Release: 2025-06-25

Mjukvara version:

Nyheter i denna uppdatering:

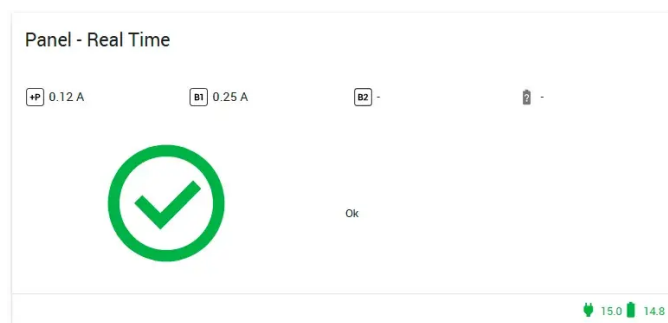
- Stöd för den nya creo-S BUS – 7” pekskärm. För mer information, se avsnittet ”Documentation and software” (mappen creo-S) på Ksenia SecureWeb.
- Möjlighet att ansluta en universell unum-X-sensor till en ingång på ergo-X-enheten, genom att konfigurera balanseringen med alternativet ”Trippelbalansering unum-X DT/AM”.
- Stöd för de nya funktioner som beskrivs i avsnittet ”Software”.
